SERVICE INFO – INA 0054

Optické rozdíly u napínáku řemenu 533 0086 30

Obrázek 1: INA – provedení se dvěma šrouby M8x35

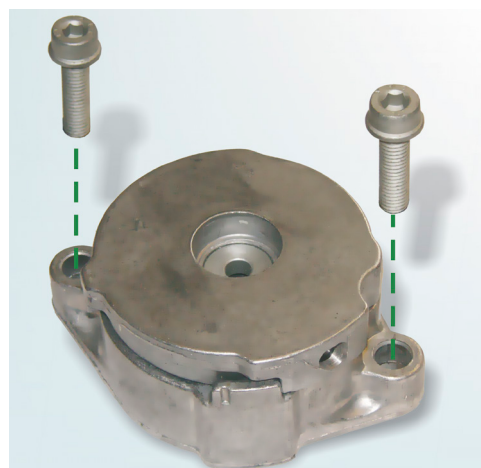
Při výměně napínáku řemenu 533 0086 30 mohou být na vozidle namontovány zobrazené verze. Schaeffler Automotive Aftermarket nabízí v současnosti varianty znázorněné na obrázku 1.

Obě provedení odpovídají technickým požadavkům.

Bezpodmínečně je nutné použít Společností Schaeffler Automotive Aftermarket dodané šrouby (M8x35) z důvodu vyšší tloušťky příruby napínáku řemenu 533 0086 30 (obrázek 1).
